Argumentaire pour que
le tramway longe
la promenade arborée
du Sanitas,
plutôt qu'il la détruise

et demandes diverses concernant le passage
du tramway dans le quartier du Sanitas

Ce dossier est réalisé par Alain Beyrand,
141 rue de la Fuye, 37000 Tours (alain@pressibus.org).
Il est téléchargeable à l'adresse <http://pressibus.free.fr/blogcvl/promenade/Sanitas4.pdf>

-1- L'arrivée sur la rue Blaise Pascal :

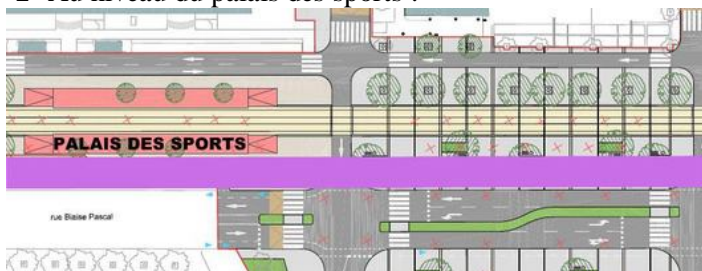
Le tram arrivera du milieu au fond de la photo ci-dessous et progressivement longera l'immeuble à gauche.

Les arbres de gauche seront abattus, ceux du fond à droite aussi.

-2- Au niveau du palais des sports :

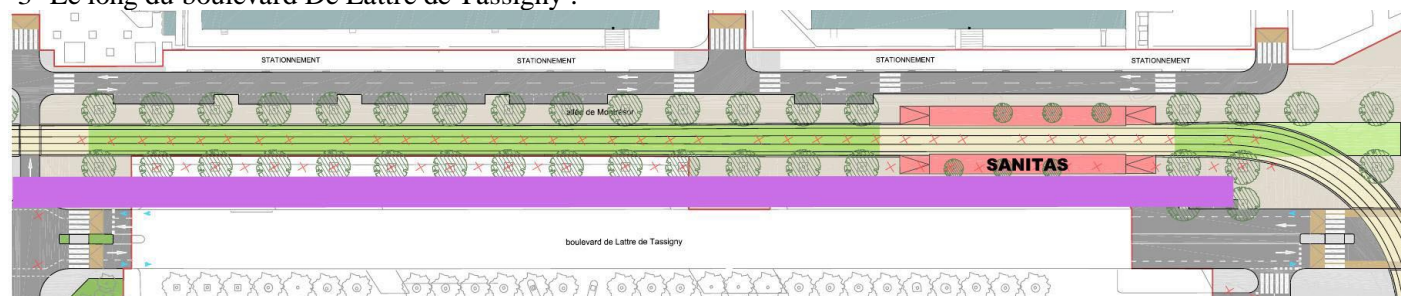
Le tramway continue son parcours, entre le mail et le boulevard De Lattre de Tassigny, à la place des actuelles places de stationnement (dont le déplacement est étudié plus loin dans ce dossier). L'espacement entre le tram et les arbres sera de 2,90 mètres environ, largement supérieur aux 2 mètres exigés pour un arbre à planter.

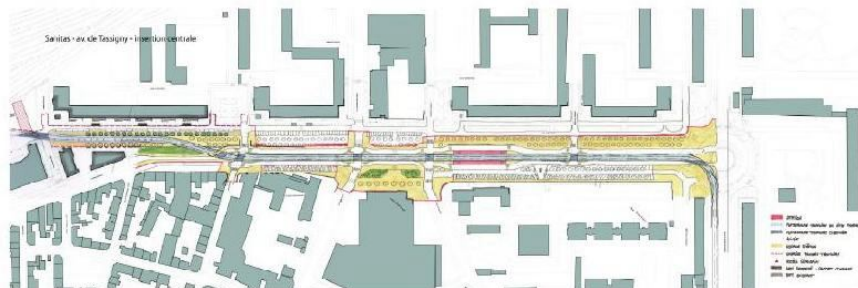
Il est à noter aussi qu'il existe en retrait des lieux pour emménager des parkings, notamment pas loin de la Place Neuve, sur le côté du jardin Theuriet, devant l'école, une large et longue surface bétonnée que voici en photo :

➤ Solution 2

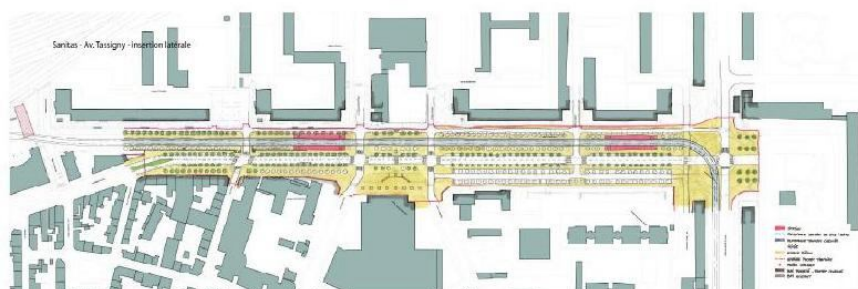
On constate que la solution 1 a une seule station, au sud du palais des sports, la solution 2 en a deux au nord du palais des sports et devant la place Saint Paul. Je n'ai pas trouvé d'explication à cette différence et ce n'est pas intervenu dans la préférence donnée à la solution 2. C'est très étonnant...

Qu'en est-il avec notre nouvelle solution 4 ? On peut indifféremment mettre deux stations ou une seule. D'ailleurs, toutes les solutions peuvent admettre une ou deux stations. La réflexion sur ce nombre est donc indépendante de la solution choisie.

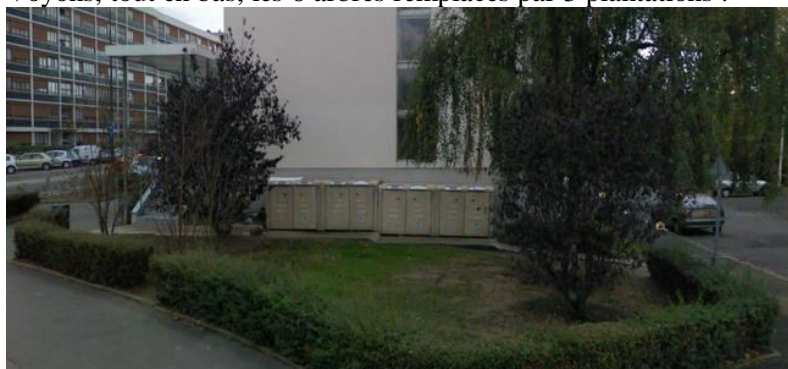
Le carrefour se trouve être complètement réaménagé. Quelle est donc la nécessité de modifier le double rond-point et son terre plein central ? La seule explication est succincte, dans le dossier d'impact (page 73 et 75, Tome 2, E4 Effets). Il s'agit qu'un "nouvel espace public crée un lien de part et d'autre du boulevard, renforcé par des traversés piétonnes larges et sécurisée".

Je ne vois pas en quoi ça renforce les traversées piétonnes, les deux voies sont coupées en deux fois, comme actuellement au centre dans un vaste espace piéton ; je ne vois pas non plus en quoi c'est plus sécurisé, ça le serait même moins puisque le terre-plein central est beaucoup plus étroit.

On ne supprime pas ainsi deux importants ronds-points sans handicaper sérieusement les circulations automobiles et cyclistes, surtout quand, venant du sud, il faudra couper la voie pour aller vers l'Ouest rue du Hallebardier ou rue Galpin Thiou, ou en, venant de ces deux rues, aller vers le nord. Je ne vois pas pourquoi cette circulation serait très sensiblement diminuée par le tramway. Il y a des moyens moins coûteux de renforcer la circulation piétonne transversale, et garder le mail ne peut qu'y aider en élargissant les occasions de traverser. Les piétons auront en effet tendance à marcher là où c'est le plus agréable, entre les arbres.

Pour revenir aux arbres, le maintien du double rond-point permet de garder les 32 (14+18) arbres abattus. Il est, de plus, possible de planter deux beaux arbres sur le terre-plein situé entre les deux ronds-points, deux sujets qu'on peut considérer comme étant de ceux devant être plantés, par exemple les "immenses et sculpturaux métaséquoia glyptostroboïdes" de la page 78 du chapitre 5.3.4 de l'étude d'impact (Tome 2, E4).
